固体廃棄物処理系固化装置の固化材変更等 本文 比較表

島根2号 (2021.9.15許可)	女川2号炉 適合性審査許可後完本 (有毒ガス防護: 2022年6月1日許可)	女川2号炉 設置変更許可申請書	差異理由
	<p>五 発電用原子炉及びその附属施設の位置, 構造及び設備</p> <p>ロ 発電用原子炉施設の一般構造</p> <p>(3) その他の主要な構造</p> <p>(i)</p> <p>a. 設計基準対象施設</p> <p>(g) 安全施設</p> <p>(g-3) 重要安全施設は, 発電用原子炉施設間で原則共用又は相互に接続しないものとするが, 安全性が向上する場合は, 共用又は相互に接続することを考慮する。</p> <p>なお, 発電用原子炉施設間で共用又は相互に接続する重要安全施設は無いことから, 共用又は相互に接続することを考慮する必要はない。</p> <p>安全施設 (重要安全施設を除く。) を共用又は相互に接続する場合には, 発電用原子炉施設の安全性を損なわない設計とする。</p> <p>核燃料物質の取扱施設及び貯蔵施設のうち, 使用済燃料プール (使用済燃料貯蔵ラックを含む。), 燃料プール冷却浄化系設備, 燃料プール冷却浄化系の燃料プール注入逆止弁は, 1号炉と共用することで, 1号炉の使用済燃料を2号炉の使用済燃料プールに貯蔵することが可能な設計としている。設備容量の範囲内で運用することにより, 燃料プール冷却浄化系の冷却能力が不足しないようにすることで, 共用により安全性を損なわない設計とする。燃料交換機及び原子炉建屋クレーンは, 1号炉と共用するが, 1号炉の使用済燃料, 輸送容器等の吊り荷重を考慮した設計とすることで, 共用により安全性を損なわない設計とする。</p> <p>通信連絡設備は, 1号, 2号及び3号炉で共用するが, 各号炉に係る通信・通話に必要な仕様を満足する設計とすることで, 共用により安全性を損なわない設計とする。</p> <p>放射性廃棄物の廃棄施設のうち, 排気筒の支持構造物は, 3号炉と共用するが, 支持機能を十分維持できる設計とすることで, 共用により安全性を損なわない設計とする。</p>	<p>五 発電用原子炉及びその附属施設の位置, 構造及び設備</p> <p>ロ 発電用原子炉施設の一般構造</p> <p>(3) その他の主要な構造</p> <p>(i)</p> <p>a. 設計基準対象施設</p> <p>(g) 安全施設</p> <p>(g-3) 重要安全施設は, 発電用原子炉施設間で原則共用又は相互に接続しないものとするが, 安全性が向上する場合は, 共用又は相互に接続することを考慮する。</p> <p>なお, 発電用原子炉施設間で共用又は相互に接続する重要安全施設は無いことから, 共用又

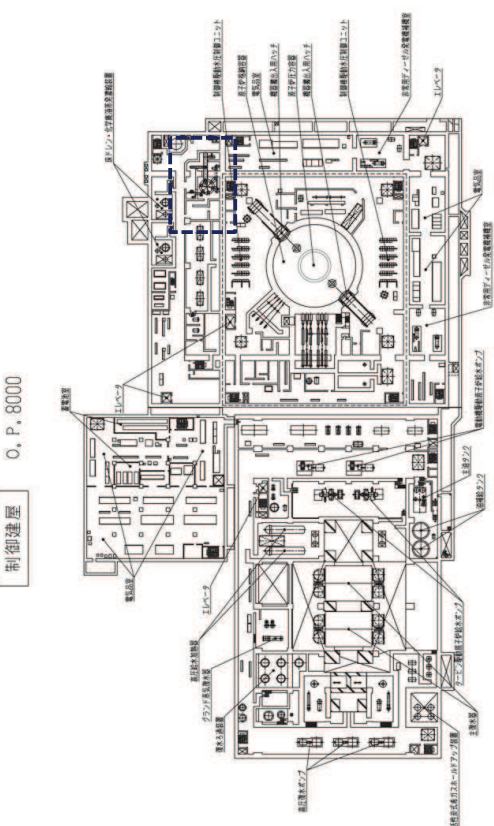
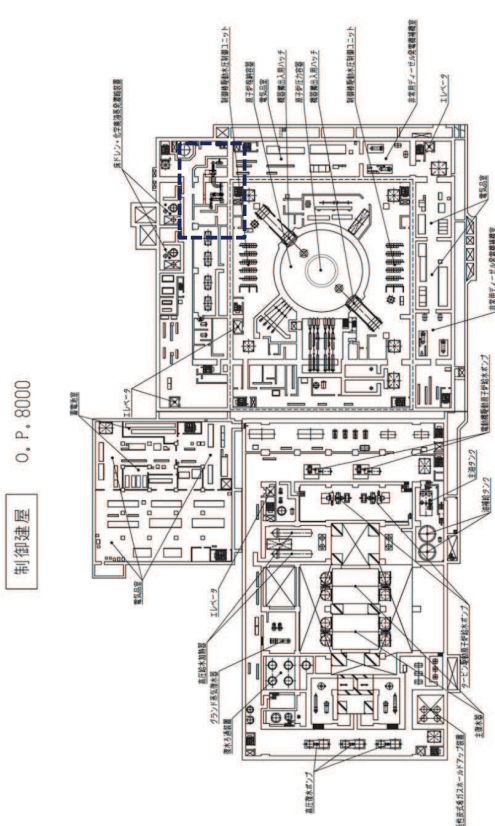
島根2号 (2021.9.15許可)	女川2号炉 適合性審査許可後完本 (有毒ガス防護: 2022年6月1日許可)	女川2号炉 設置変更許可申請書	差異理由																																																					
<p>第1.3-2表 本発電用原子炉施設の安全上の機能別重要度分類 (10/14)</p> <table border="1"> <thead> <tr> <th>分類</th> <th>意義</th> <th>機能</th> <th>構成物, 系統又は機器</th> <th>女川原子力発電所2号炉</th> </tr> </thead> <tbody> <tr> <td rowspan="3">MS-2</td> <td rowspan="3">②異常状態への対応上特に重要な構成物, 系統及び機器</td> <td>①事故時のプラント状態の把握機能</td> <td>事故時監視計器の一部</td> <td>【サブプレッションポンプ高部】 ・原子炉水位 (空相部) ・原子炉水位 (燃料部) ・サブプレッションプール水温度</td> </tr> <tr> <td>②異常状態の検知機能</td> <td>B級には対象機能なし</td> <td>【可溶性ガス濃度初期検出】 ・燃料容器内可溶性ガス濃度 ・燃料容器内空室気体濃度</td> </tr> <tr> <td>③制御室外からの安全停止機能</td> <td>B級には対象機能なし</td> <td>【対象外】</td> </tr> <tr> <td rowspan="3">PS-3</td> <td rowspan="3">①異常状態の起因事象となるものであって、PS-1及びPS-2以外の構成物, 系統及び機器</td> <td>①原子炉冷却材保持機能 (PS-1, PS-2以外のもの)</td> <td>原子炉冷却材圧力バウンダリから保持される計装等の小口圧配管, 弁</td> <td>計装配管, 弁 材料保持系配管, 弁 ドレン配管, 弁 ベント配管, 弁</td> </tr> <tr> <td>②原子炉冷却材の循環機能</td> <td>原子炉冷却材再循環系</td> <td>原子炉再循環ポンプ, 配管, 弁, ライザー管 (炉内), ジェットポンプ (炉内) 還水貯蔵タンク</td> </tr> <tr> <td>③放射性物質の貯蔵機能</td> <td>サブプレッションプール水排水, 還水貯蔵タンク, 放射性廃棄物処理施設 (放射線インベントリの小さいもの)</td> <td>液体廃棄物処理系 (HCP収集タンク, HCP調整タンク, HCPサンプルタンク, LCR収集槽, LCRサンプル槽) 固体廃棄物処理系 (空室冷却用固化装置, 浄化系, 送分機, 使用済燃料貯蔵槽, 濃縮液貯蔵タンク, 固体廃棄物貯蔵所 (ドラム缶), 固体廃棄物処理設備, サイバノカ設備, 補修体廃棄物保管室) 放射性貯蔵庫 貯蔵貯蔵ラック</td> </tr> </tbody> </table>	分類	意義	機能	構成物, 系統又は機器	女川原子力発電所2号炉	MS-2	②異常状態への対応上特に重要な構成物, 系統及び機器	①事故時のプラント状態の把握機能	事故時監視計器の一部	【サブプレッションポンプ高部】 ・原子炉水位 (空相部) ・原子炉水位 (燃料部) ・サブプレッションプール水温度	②異常状態の検知機能	B級には対象機能なし	【可溶性ガス濃度初期検出】 ・燃料容器内可溶性ガス濃度 ・燃料容器内空室気体濃度	③制御室外からの安全停止機能	B級には対象機能なし	【対象外】	PS-3	①異常状態の起因事象となるものであって、PS-1及びPS-2以外の構成物, 系統及び機器	①原子炉冷却材保持機能 (PS-1, PS-2以外のもの)	原子炉冷却材圧力バウンダリから保持される計装等の小口圧配管, 弁	計装配管, 弁 材料保持系配管, 弁 ドレン配管, 弁 ベント配管, 弁	②原子炉冷却材の循環機能	原子炉冷却材再循環系	原子炉再循環ポンプ, 配管, 弁, ライザー管 (炉内), ジェットポンプ (炉内) 還水貯蔵タンク	③放射性物質の貯蔵機能	サブプレッションプール水排水, 還水貯蔵タンク, 放射性廃棄物処理施設 (放射線インベントリの小さいもの)	液体廃棄物処理系 (HCP収集タンク, HCP調整タンク, HCPサンプルタンク, LCR収集槽, LCRサンプル槽) 固体廃棄物処理系 (空室冷却用固化装置, 浄化系, 送分機, 使用済燃料貯蔵槽, 濃縮液貯蔵タンク, 固体廃棄物貯蔵所 (ドラム缶), 固体廃棄物処理設備, サイバノカ設備, 補修体廃棄物保管室) 放射性貯蔵庫 貯蔵貯蔵ラック	<p>第1.3-2表 本発電用原子炉施設の安全上の機能別重要度分類 (10/14)</p> <table border="1"> <thead> <tr> <th>分類</th> <th>意義</th> <th>機能</th> <th>構成物, 系統又は機器</th> <th>女川原子力発電所2号炉</th> </tr> </thead> <tbody> <tr> <td rowspan="3">MS-2</td> <td rowspan="3">②異常状態への対応上特に重要な構成物, 系統及び機器</td> <td>①事故時のプラント状態の把握機能</td> <td>事故時監視計器の一部</td> <td>【サブプレッションポンプ高部】 ・原子炉水位 (空相部) ・原子炉水位 (燃料部) ・サブプレッションプール水温度</td> </tr> <tr> <td>②異常状態の検知機能</td> <td>B級には対象機能なし</td> <td>【可溶性ガス濃度初期検出】 ・燃料容器内可溶性ガス濃度 ・燃料容器内空室気体濃度</td> </tr> <tr> <td>③制御室外からの安全停止機能</td> <td>B級には対象機能なし</td> <td>【対象外】</td> </tr> <tr> <td rowspan="3">PS-3</td> <td rowspan="3">①異常状態の起因事象となるものであって、PS-1及びPS-2以外の構成物, 系統及び機器</td> <td>①原子炉冷却材保持機能 (PS-1, PS-2以外のもの)</td> <td>原子炉冷却材圧力バウンダリから保持される計装等の小口圧配管, 弁</td> <td>計装配管, 弁 材料保持系配管, 弁 ドレン配管, 弁 ベント配管, 弁</td> </tr> <tr> <td>②原子炉冷却材の循環機能</td> <td>原子炉冷却材再循環系</td> <td>原子炉再循環ポンプ, 配管, 弁, ライザー管 (炉内), ジェットポンプ (炉内) 還水貯蔵タンク</td> </tr> <tr> <td>③放射性物質の貯蔵機能</td> <td>サブプレッションプール水排水, 還水貯蔵タンク, 放射性廃棄物処理施設 (放射線インベントリの小さいもの)</td> <td>液体廃棄物処理系 (HCP収集タンク, HCP調整タンク, HCPサンプルタンク, LCR収集槽, LCRサンプル槽) 固体廃棄物処理系 (空室冷却用固化装置, 浄化系, 送分機, 使用済燃料貯蔵槽, 濃縮液貯蔵タンク, 固体廃棄物貯蔵所 (ドラム缶), 固体廃棄物処理設備, サイバノカ設備, 補修体廃棄物保管室) 放射性貯蔵庫 貯蔵貯蔵ラック</td> </tr> </tbody> </table>	分類	意義	機能	構成物, 系統又は機器	女川原子力発電所2号炉	MS-2	②異常状態への対応上特に重要な構成物, 系統及び機器	①事故時のプラント状態の把握機能	事故時監視計器の一部	【サブプレッションポンプ高部】 ・原子炉水位 (空相部) ・原子炉水位 (燃料部) ・サブプレッションプール水温度	②異常状態の検知機能	B級には対象機能なし	【可溶性ガス濃度初期検出】 ・燃料容器内可溶性ガス濃度 ・燃料容器内空室気体濃度	③制御室外からの安全停止機能	B級には対象機能なし	【対象外】	PS-3	①異常状態の起因事象となるものであって、PS-1及びPS-2以外の構成物, 系統及び機器	①原子炉冷却材保持機能 (PS-1, PS-2以外のもの)	原子炉冷却材圧力バウンダリから保持される計装等の小口圧配管, 弁	計装配管, 弁 材料保持系配管, 弁 ドレン配管, 弁 ベント配管, 弁	②原子炉冷却材の循環機能	原子炉冷却材再循環系	原子炉再循環ポンプ, 配管, 弁, ライザー管 (炉内), ジェットポンプ (炉内) 還水貯蔵タンク	③放射性物質の貯蔵機能	サブプレッションプール水排水, 還水貯蔵タンク, 放射性廃棄物処理施設 (放射線インベントリの小さいもの)	液体廃棄物処理系 (HCP収集タンク, HCP調整タンク, HCPサンプルタンク, LCR収集槽, LCRサンプル槽) 固体廃棄物処理系 (空室冷却用固化装置, 浄化系, 送分機, 使用済燃料貯蔵槽, 濃縮液貯蔵タンク, 固体廃棄物貯蔵所 (ドラム缶), 固体廃棄物処理設備, サイバノカ設備, 補修体廃棄物保管室) 放射性貯蔵庫 貯蔵貯蔵ラック	<p>設計の差異 ・プラント設計に係る設備構成の相違</p>

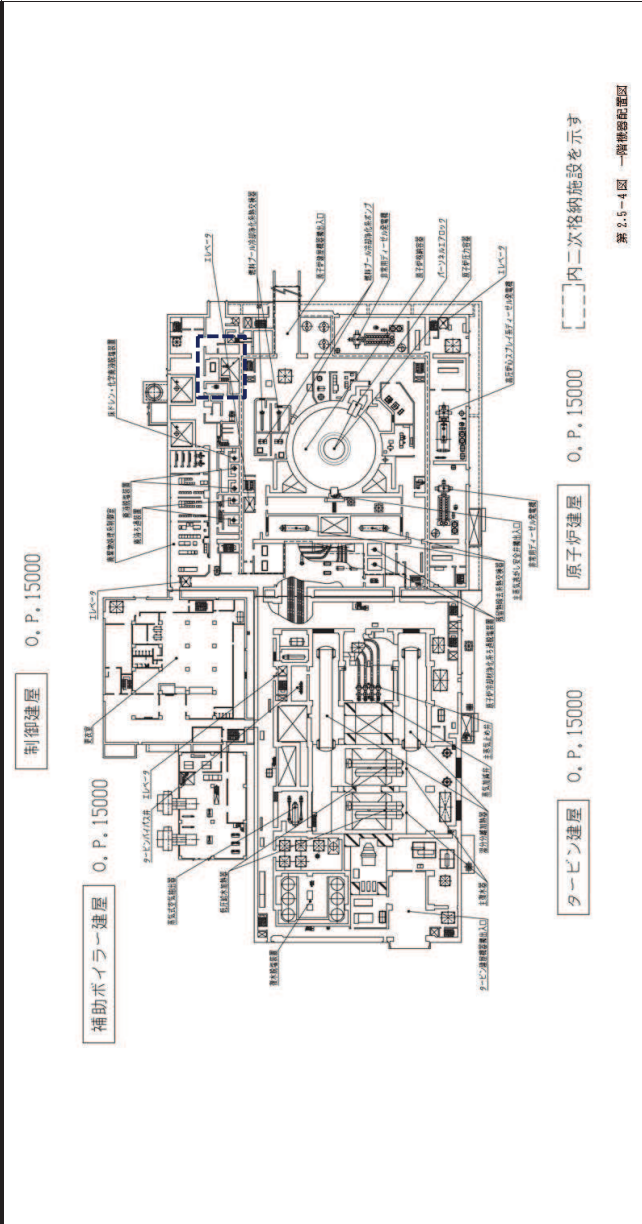
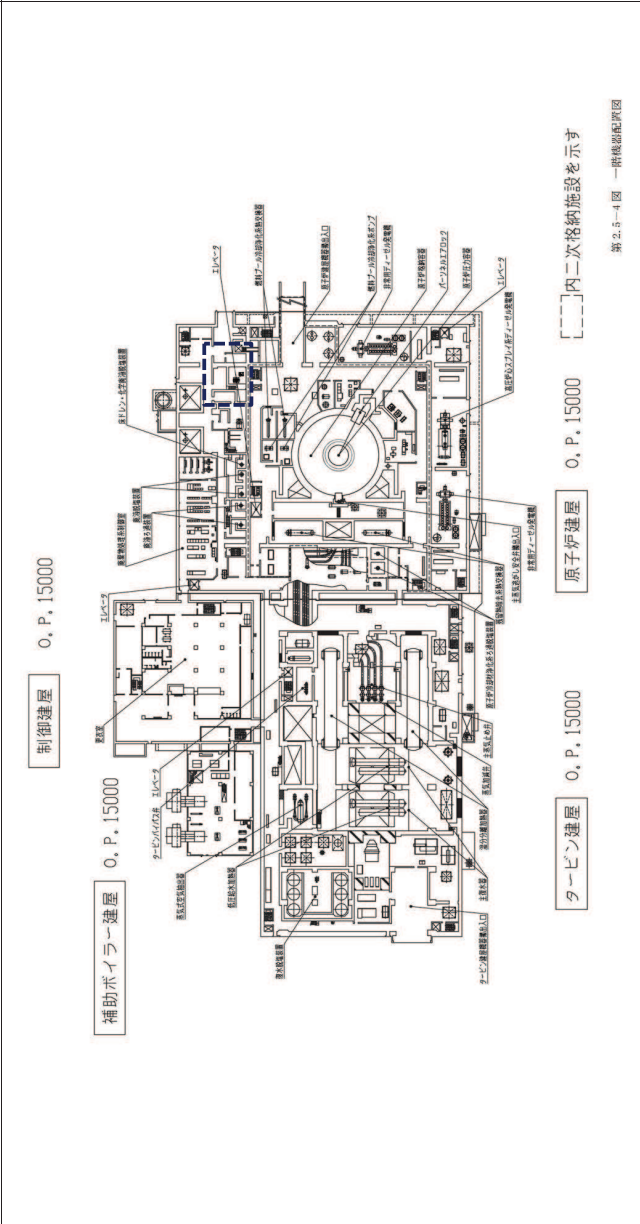
島根2号炉（2021.9.15許可）	女川2号炉 適合性審査許可後完本 （有毒ガス防護：2022年6月1日許可）	女川2号炉 設置変更許可申請書	差異理由
	<p>制御建屋 O. P. 8000</p>  <p>原子炉建屋 O. P. 6000</p> <p>タービン建屋 O. P. 7600</p> <p>第2.5-3図 地下一階機器配置図 [---]内二次格納施設を示す</p>	<p>制御建屋 O. P. 8000</p>  <p>原子炉建屋 O. P. 6000</p> <p>タービン建屋 O. P. 7600</p> <p>第2.5-3図 地下一階機器配置図 [---]内二次格納施設を示す</p>	<p>（図については、島根との比較は行わない。）</p> <ul style="list-style-type: none"> ・2号炉設置の固化装置について、固化材をプラスチックからセメントへ変更したことによる機器配置の変更
